JURYBERICHT

WETTBEWERB NEUGESTALTUNG NEUMARKTPLATZ

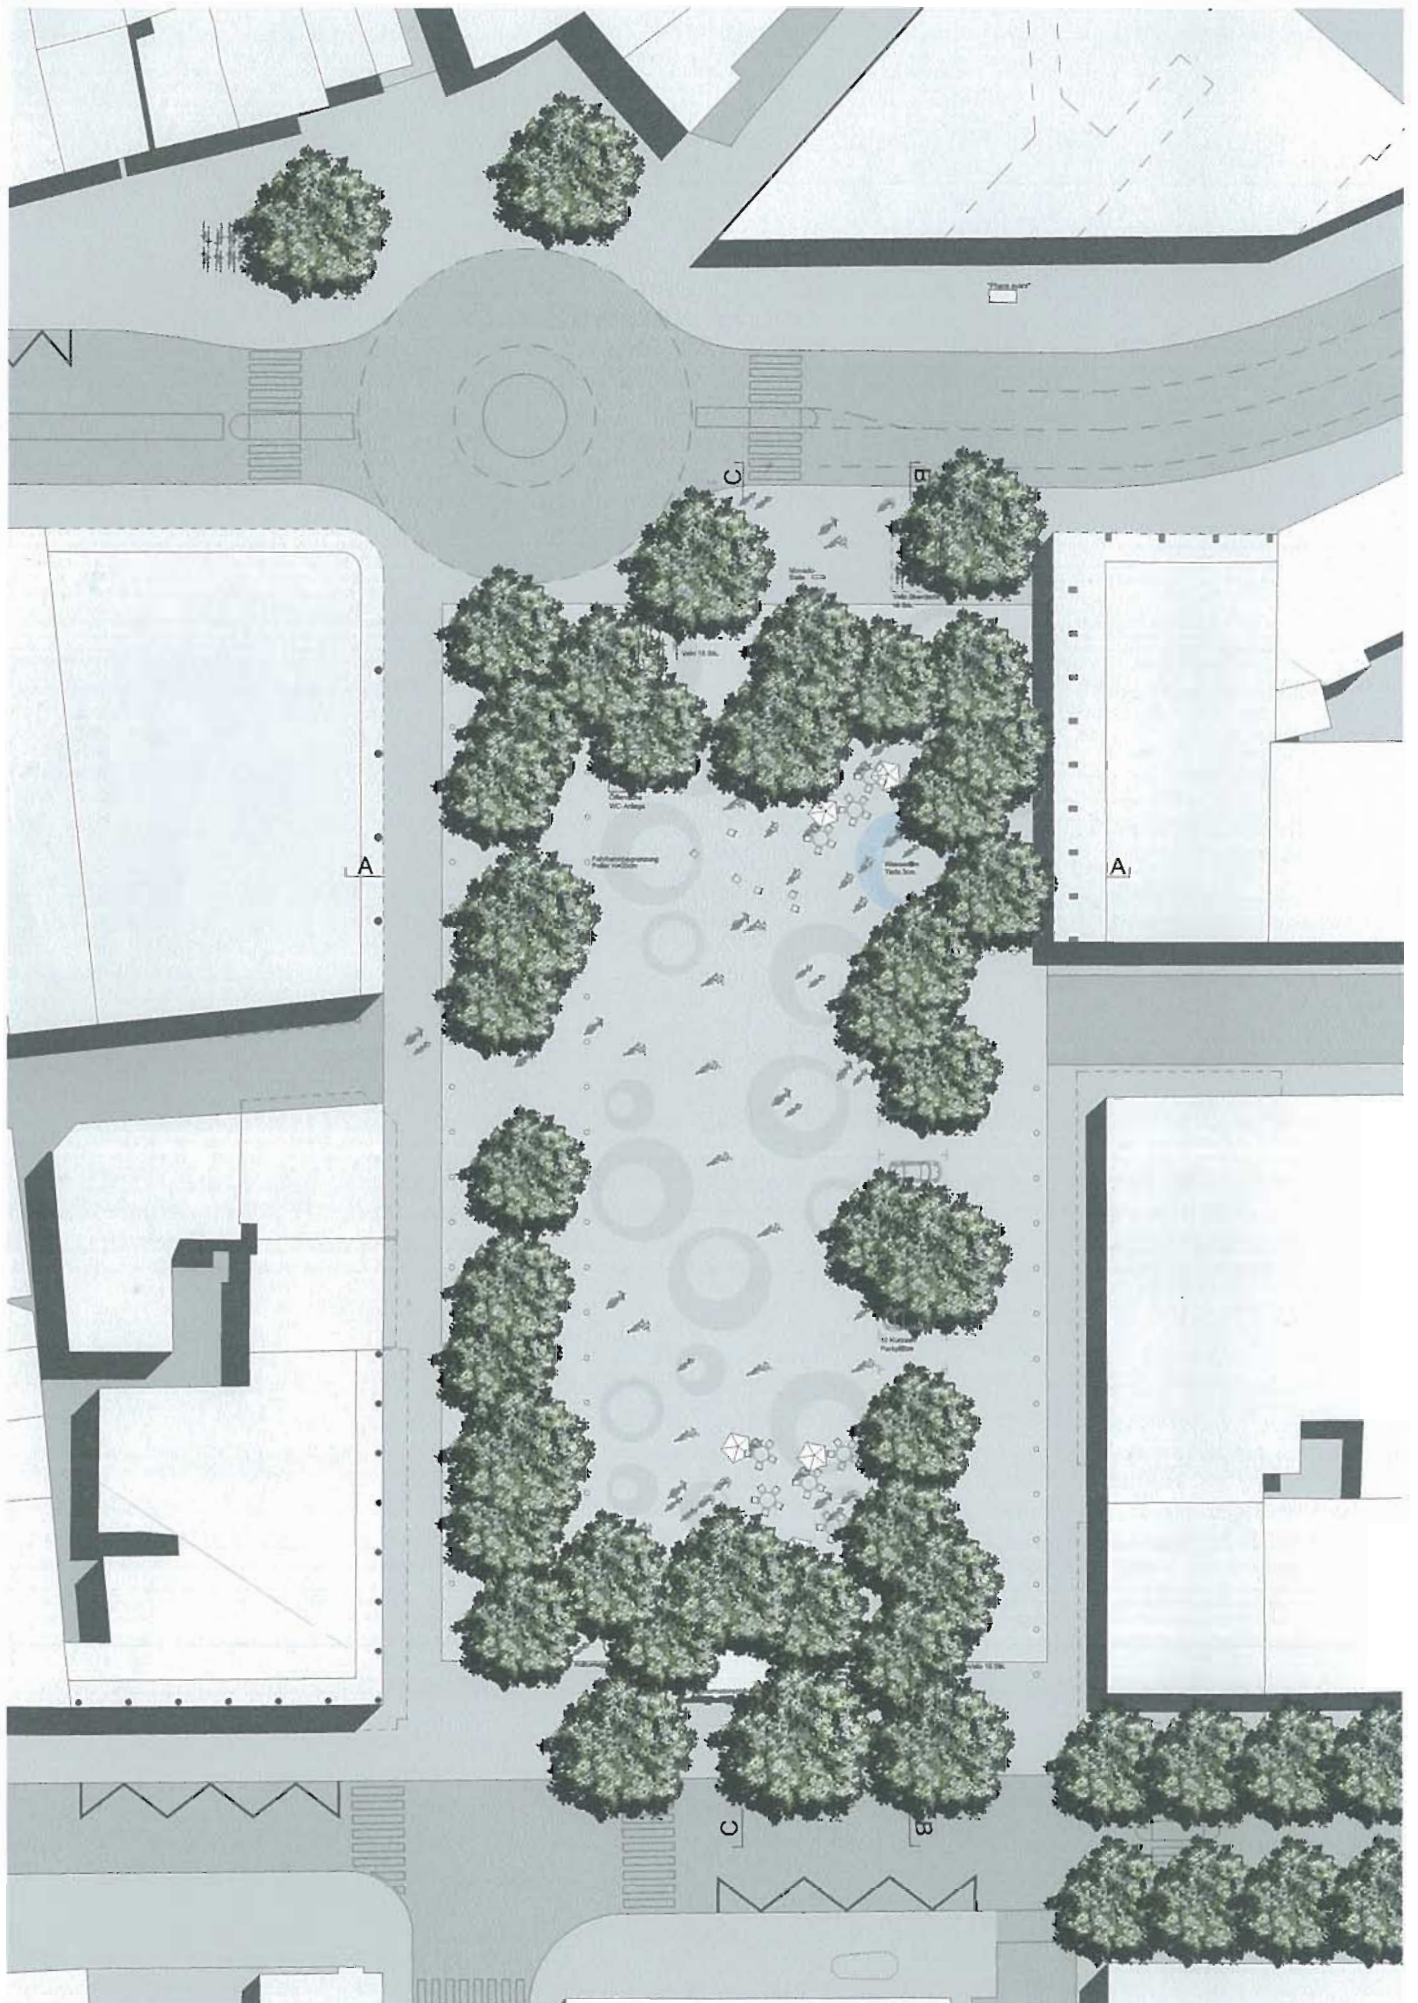
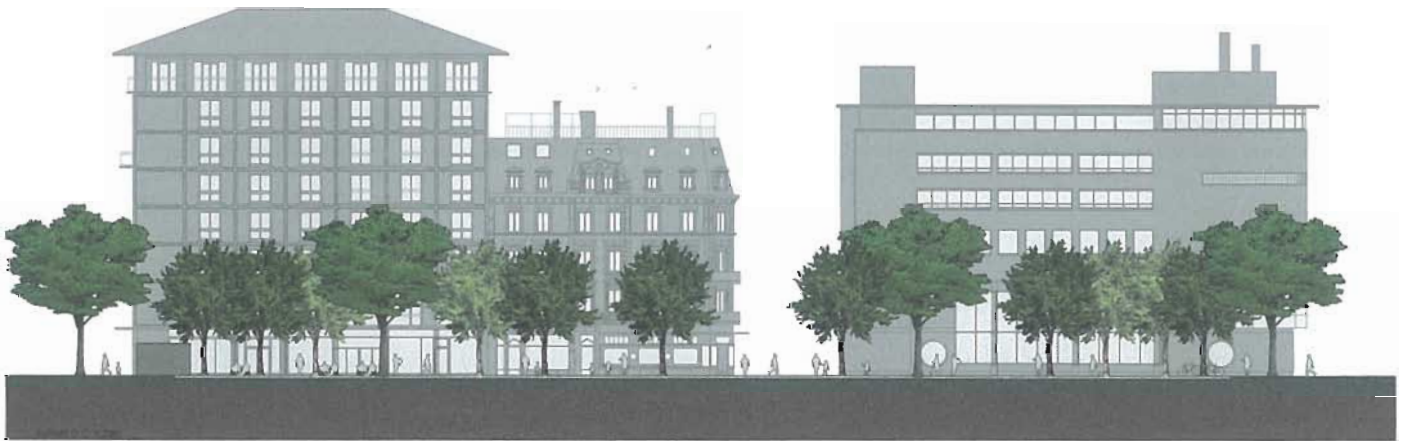
Platzausdehnung, Baumart und Baumstellung setzten sich davon ab.

Das Potential, welches ein solcher Ansatz haben könnte, wird jedoch nicht ausgeschöpft.

Es werden weder besondere Aufenthaltsorte, welche den Parkgedanken stärken könnten, noch weitere Aussagen zur grossen räumlichen Nähe zwischen Strasse und Platz gemacht.

Ebenso wird mit den Kleinarchitekturen lieblos und unreflektiert umgegangen.
